REGISTRE PUBLIQUE D'ACCESSIBILITE

DIAGNOSTIC D'ACCESSIBILITE DES BATIMENTS ERP

SERVICES TECHNIQUES

JUIN 2015

Obstacle critique n° **C1**

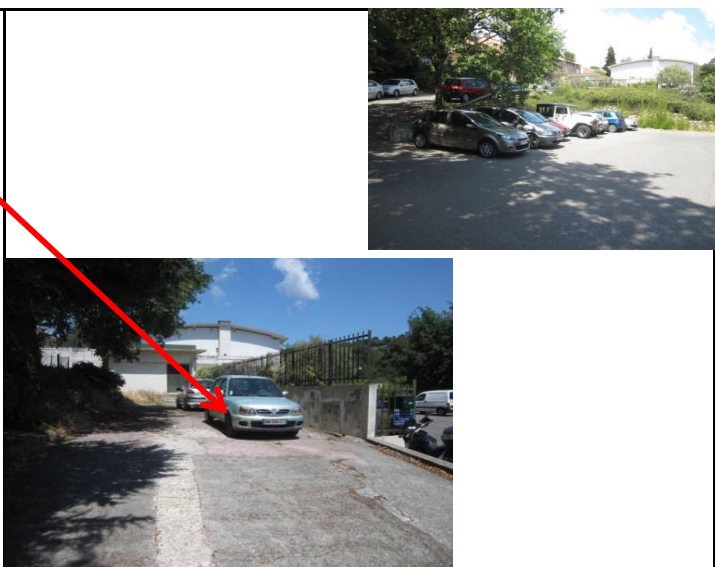
Absence de place de stationnement réservée

Créer une place PMR au niveau de la terrasse située devant l'entrée du bâtiment.

Créer une place de parking réservée revêtue en enrobé, comprenant un marquage au sol contrasté conforme (largeur 3,30m, longueur 5m, pictogramme de couleur blanche peint à l'extérieur ou sur la ligne de marquage) et signalisation verticale (hauteur 2,20m si dans le cheminement).

Obstacle critique n° **C3.2**

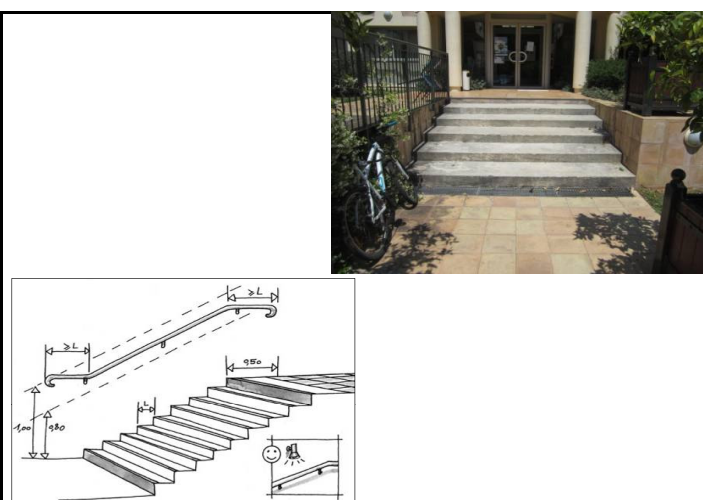
Sécurisation des marches absente et/ou non conforme

Principe
Modifier et/ou compléter la signalisation et/ou les équipements selon le tableau ci-dessous.
NB :

- Bande podotactile posée en amont de la volée de marches descendantes, à 50cm du premier nez.
- Nez de marches contrastés, sans débord excessif et antidérapants
- 1ère et dernière contremarches contrastées
- Main courante continue, facilement préhensible, contrastée et dépassant d'une longueur de marche.

Obstacle critique n° **C3.3**

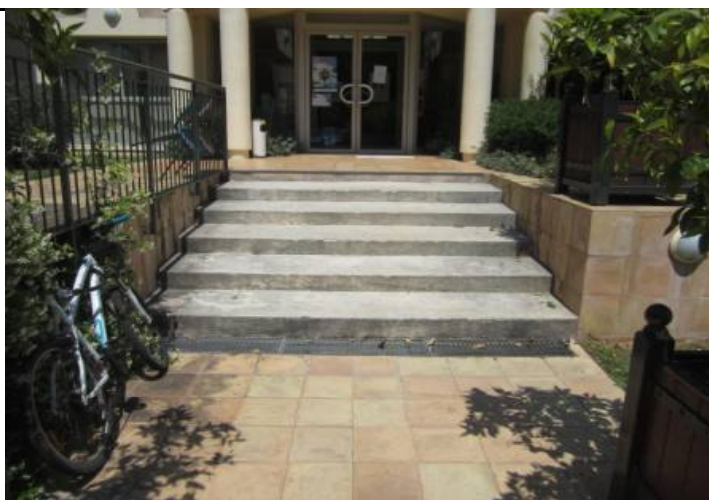
Description
**Présence d'un caillebotis avec trous ou fentes
supérieurs à 2 cm dans le cheminement**

Changer le caillebotis existant pour un
caillebotis à mailles carrées de 2 x 2 cm.

Obstacle critique n° **C7**

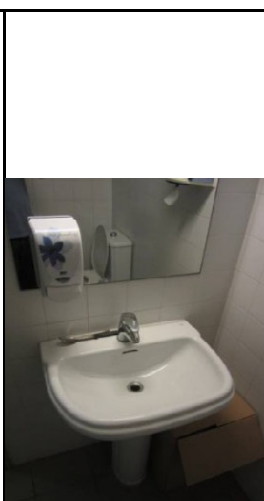
Sanitaire adapté non réglementaire

Modifier le sanitaire adapté existant selon le tableau ci-dessous.

- barre coudée (hauteur comprise entre 70 et 80 cm et distance comprise entre 35 et 40 cm de l'axe de la cuvette),
- lave-mains (hauteur maximale de 85 cm au dessus) et robinetterie mélangeur monocommande,
- miroir (utilisable en position "assis" comme "debout").
- installer une poignée de tirage sur la porte du sanitaire adapté à tous.

Obstacle critique n° **C10**

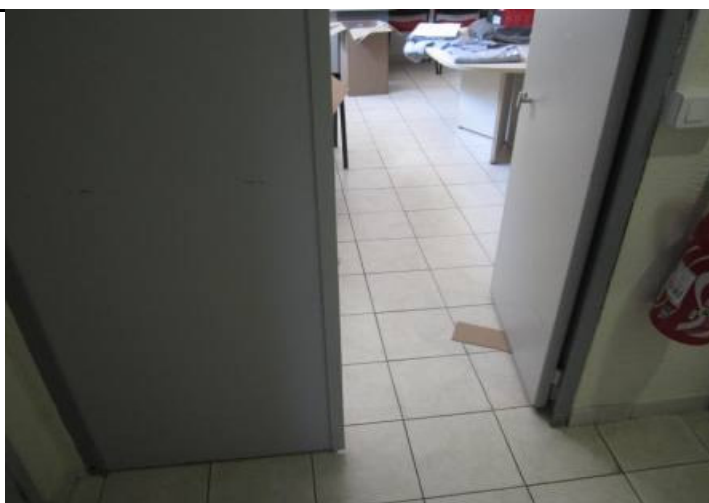
Largeur de passage inférieure à 77 cm

L = 65 cm

Reste inchangé.
Voir D9.1.

Obstacle critique n° **D12.1**

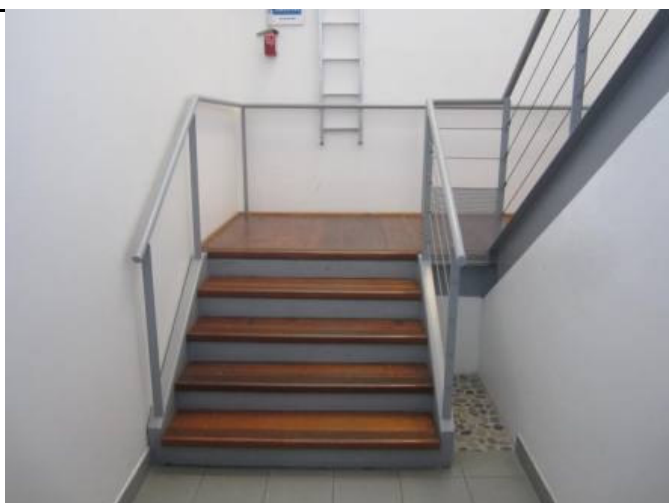
Escalier non doublé d'un dispositif de franchissement conforme

Le service urbanisme sera délocalisé
au RDC, dans les bureaux accessibles.

Obstacle critique n° **C12.2**

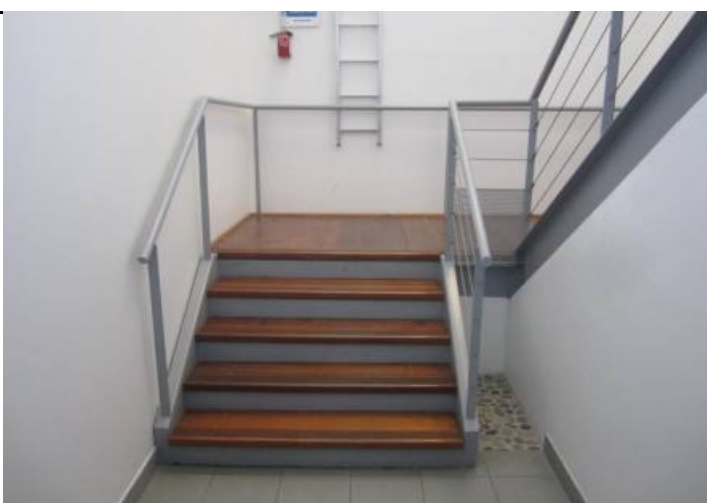
Sécurisation des marches absente et/ou non conforme

Modifier et/ou compléter la signalisation et/ou les équipements selon le tableau ci-dessous.

- Bande podotactile posée en amont de la volée de marches descendantes, à 50cm du premier nez.
- Nez de marches contrastés, sans débord excessif et antidérapants
- 1ère et dernière contremarches contrastées
- Main courante continue, facilement préhensible, contrastée et dépassant d'une longueur de marche.

Obstacle critique n° **C14**

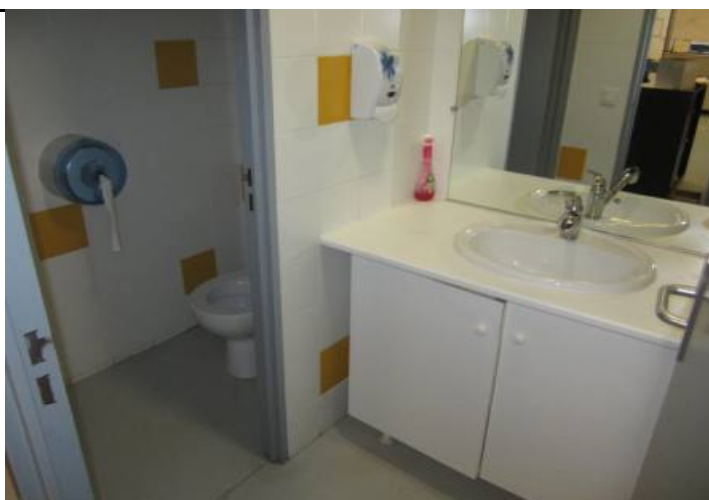
Absence de sanitaire adapté à tous

Reste inchangé.
Voir D12.1.
